冠豸度假酒店优化调整内容

冠豪度假酒店(一期)

总平面调整及说明

现状说明：
项目于2024年12月完成报批工作，并取得工程规划许可证。目前 一期A区已进入施工阶段。

本次调整版16-19#、24-27#、34-37#民宿酒店一层平面图

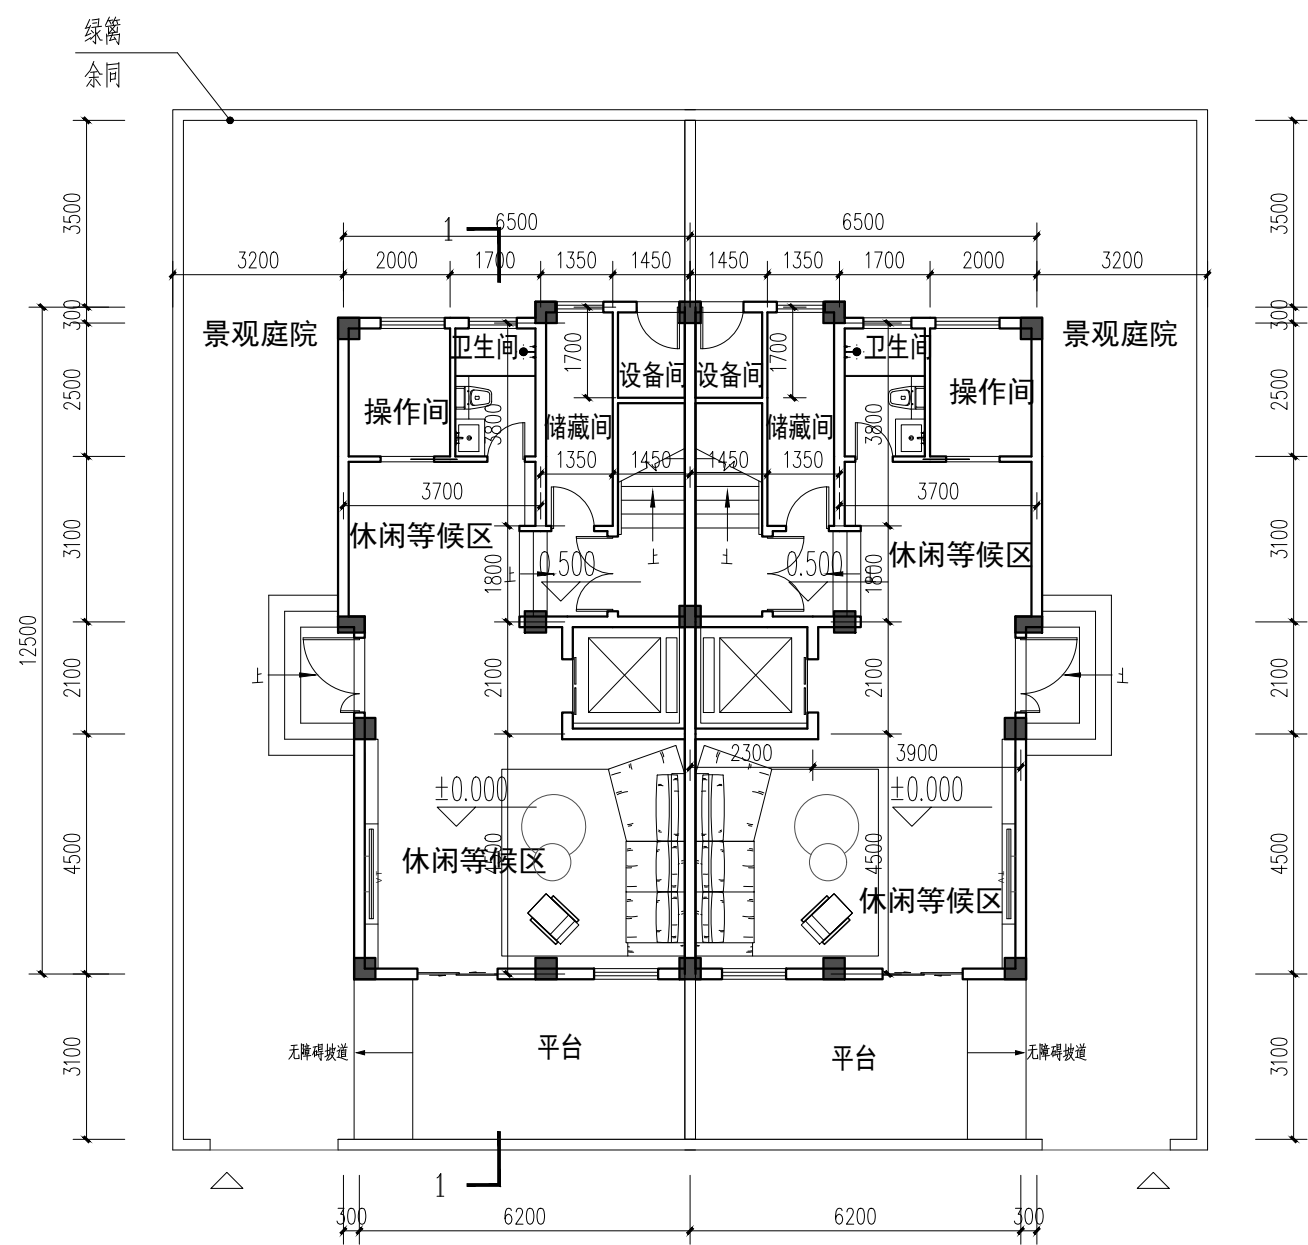
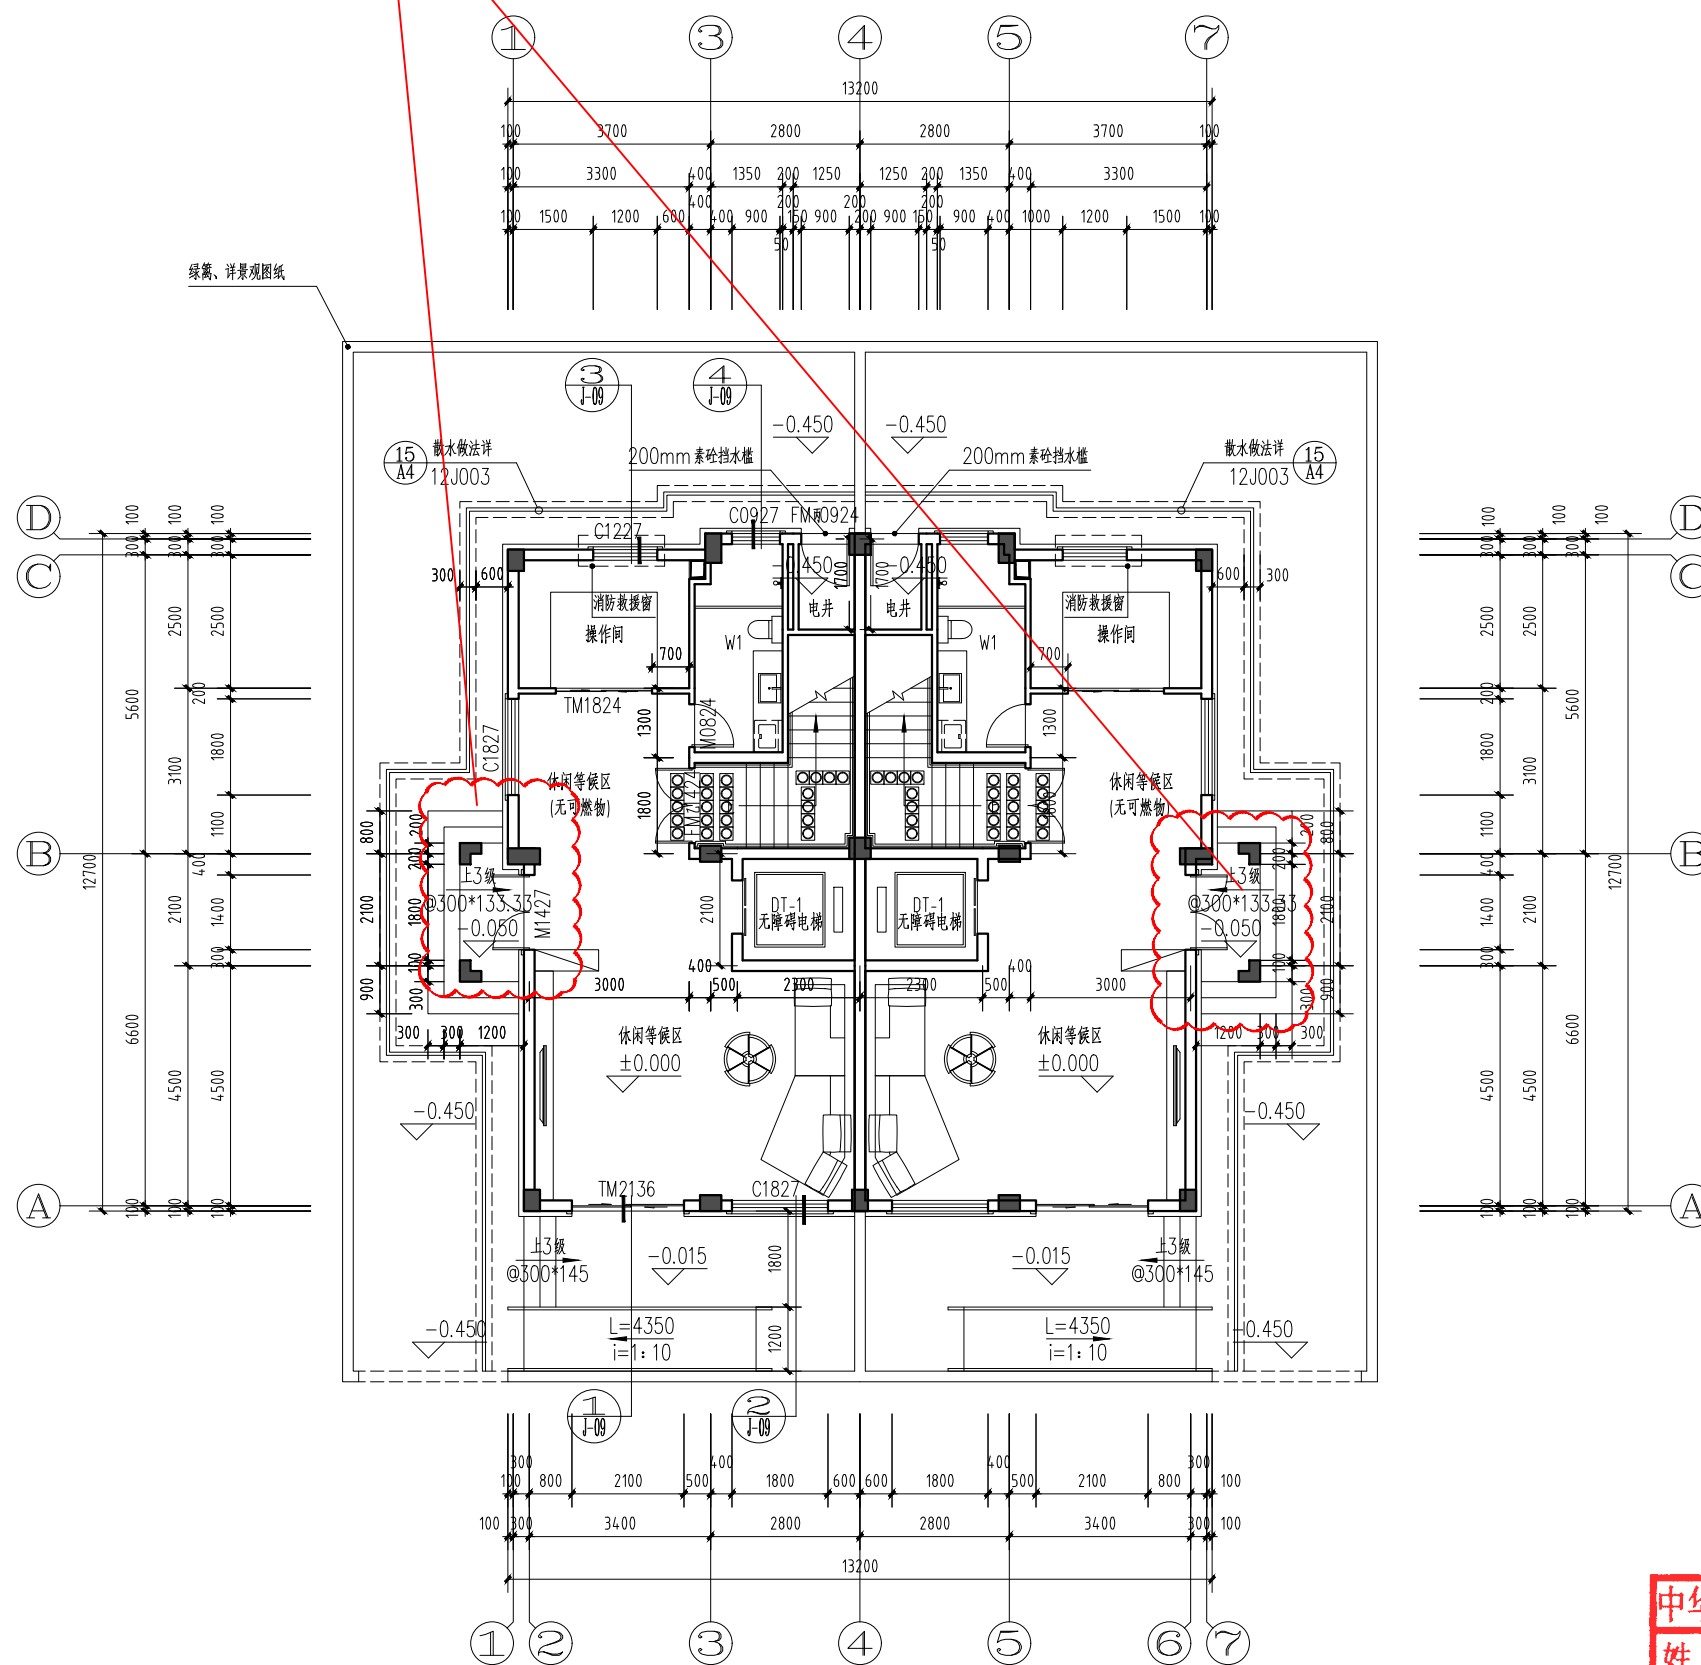
一层民宿入口处增加装饰门柱

本次调整版6-13#、20-21#、28-31#、38-43#民宿酒店一层平面图

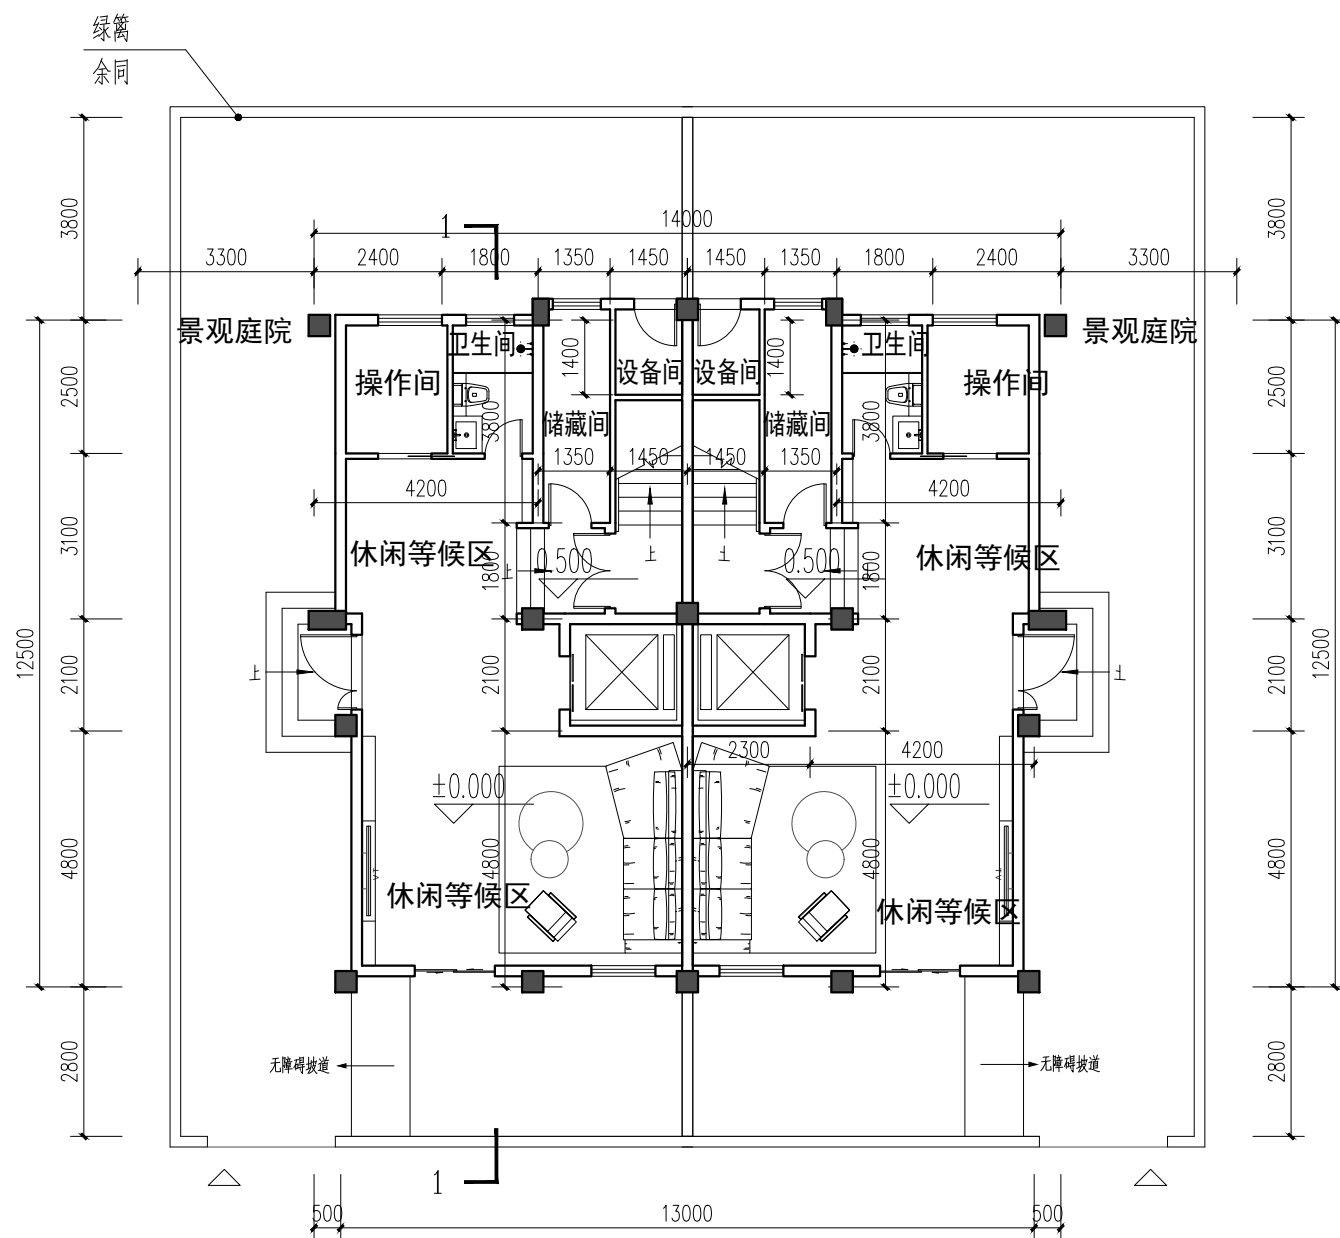
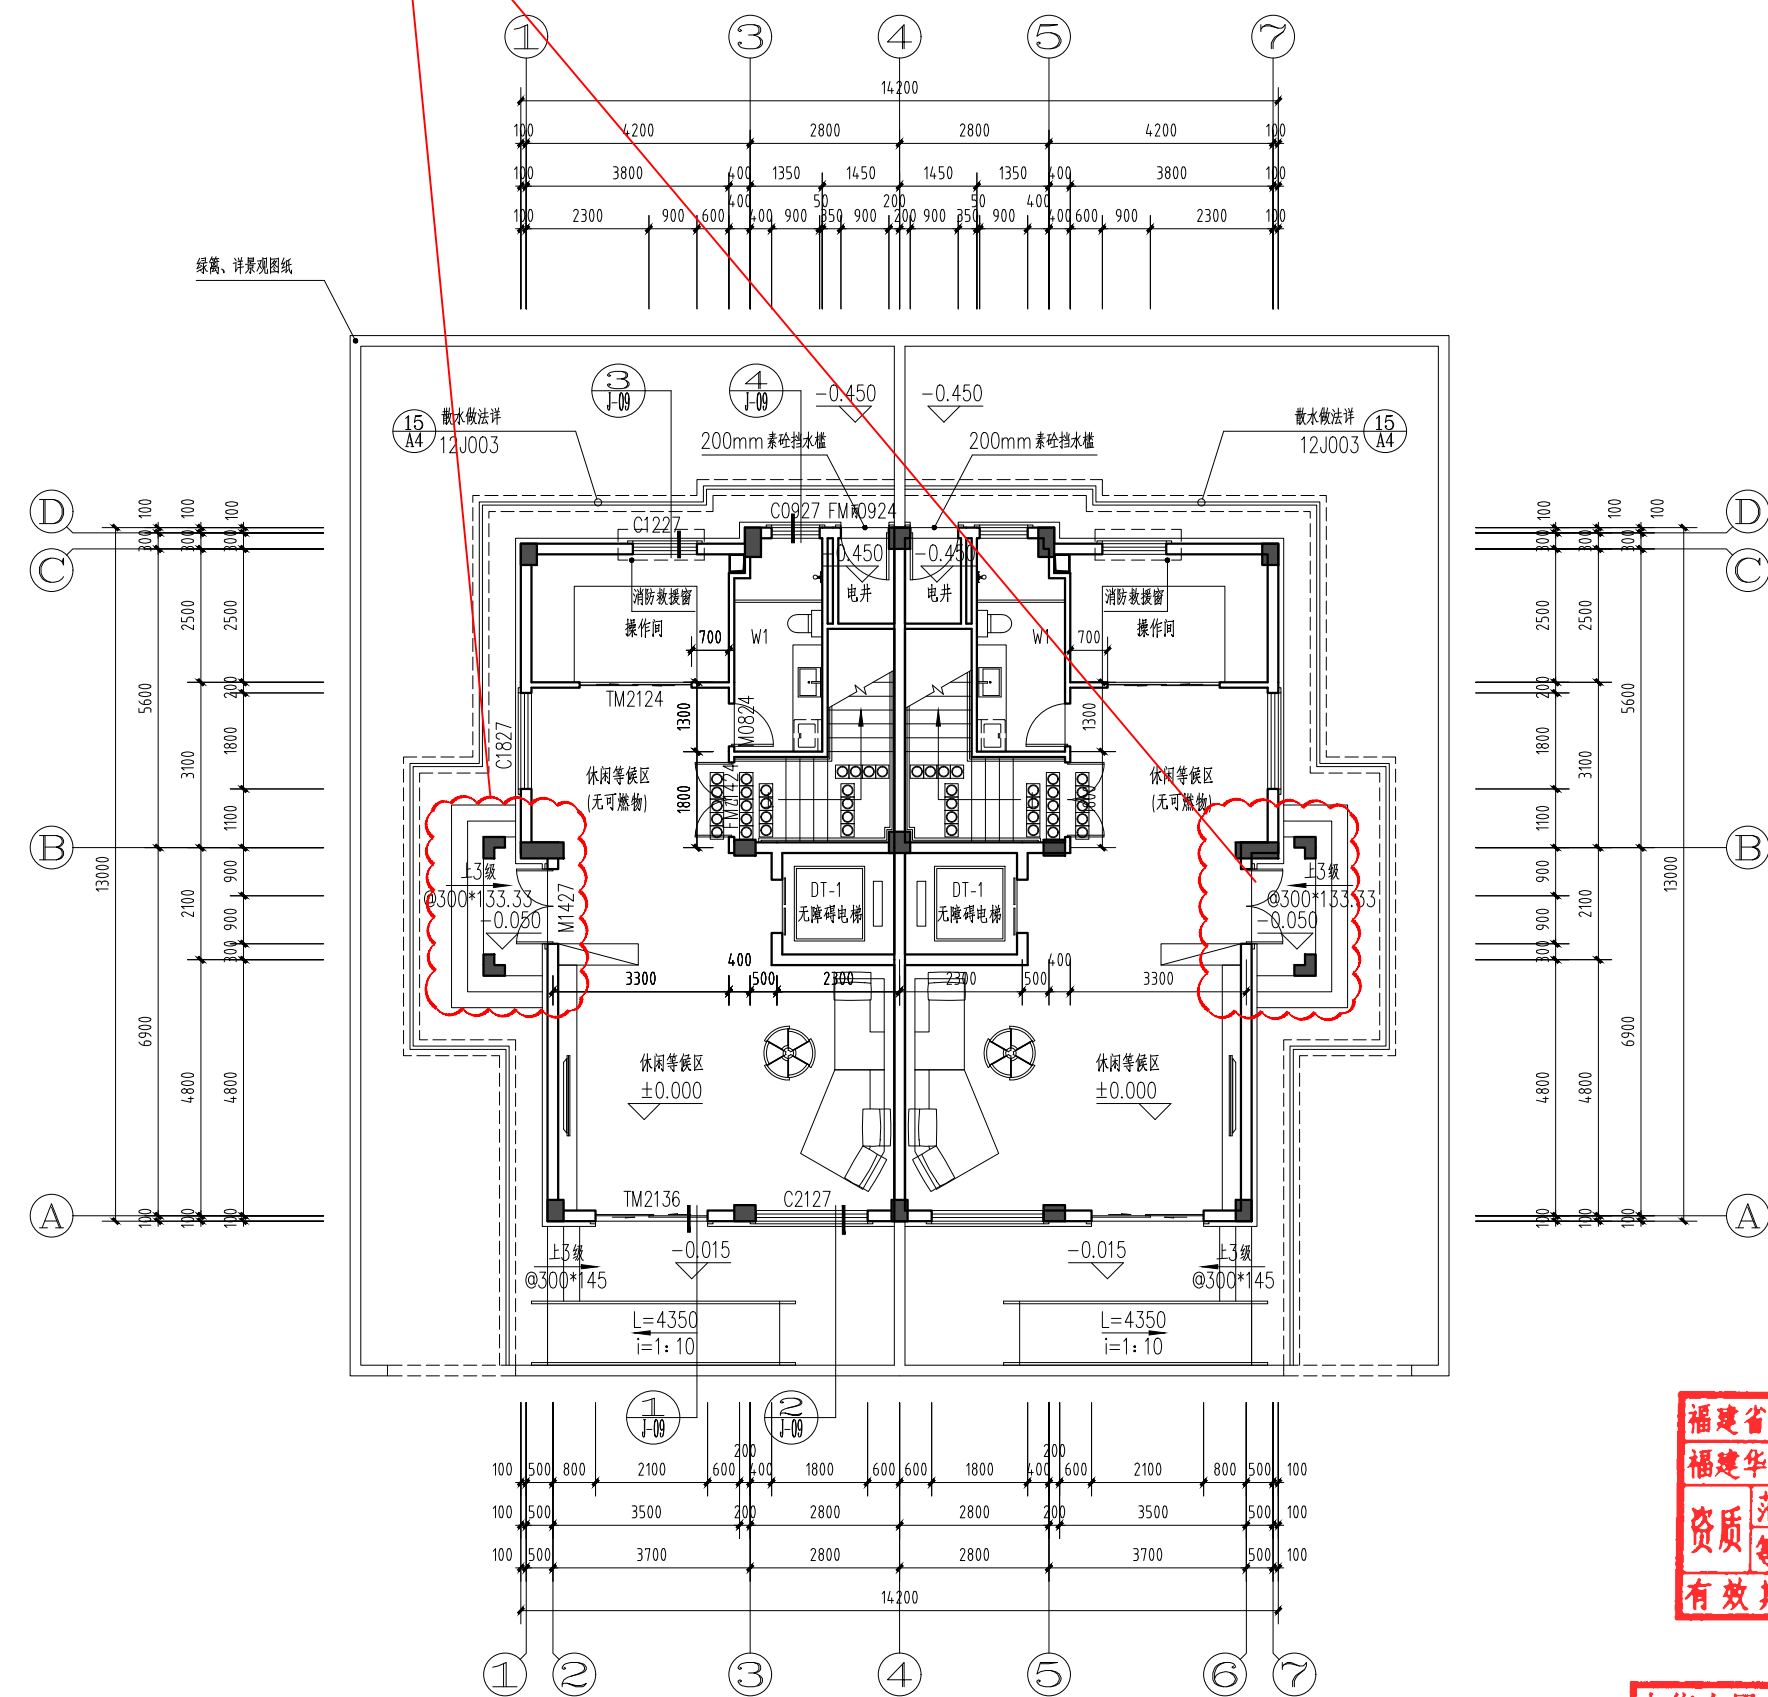
一层民宿入口处增加装饰门柱
